Lageplan 2

Stand: 11.05.2017

STADT LEVERKUSEN Tiefbau	
Hitdorfer Straße	Maßstab 1:250
Ausbau der Hitdorfer Straße von der Rheinstraße bis Oststraße	Aktenzeichen 66/660-1416-Je
Lageplan 2 (8)	HH-St.-Nr.
	Ers. d. Z.Nr.
Dezernentin	Abteilungsleiter
Fachbereichsleiter	Ers. f. Z.Nr.
	Zeichn. Nr.
Deppe 04.2015	Schmitz 04.2015
Schmitz 04.2015	Schmitz 04.2015
660	6359 1416 21 02 14
	Anlage

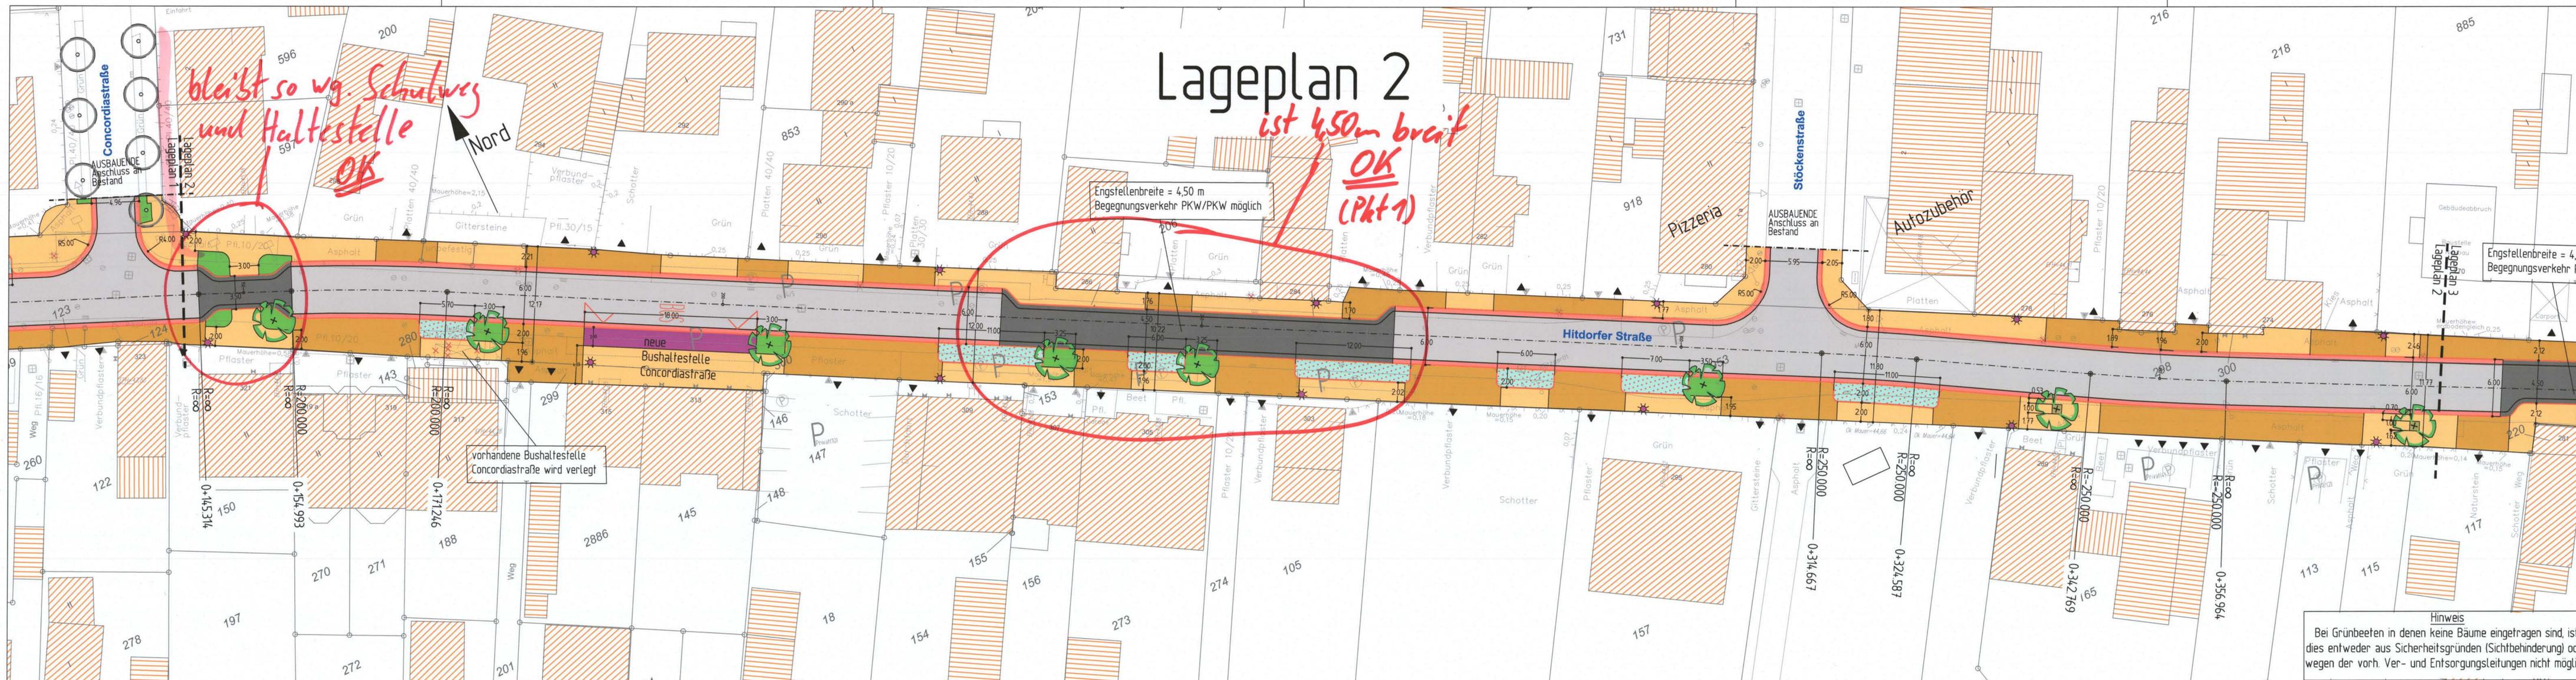
ist 4,50m breit
OK
(Pkt 1)

bleibt so wg. Schutzweg
und Haltestelle
OK
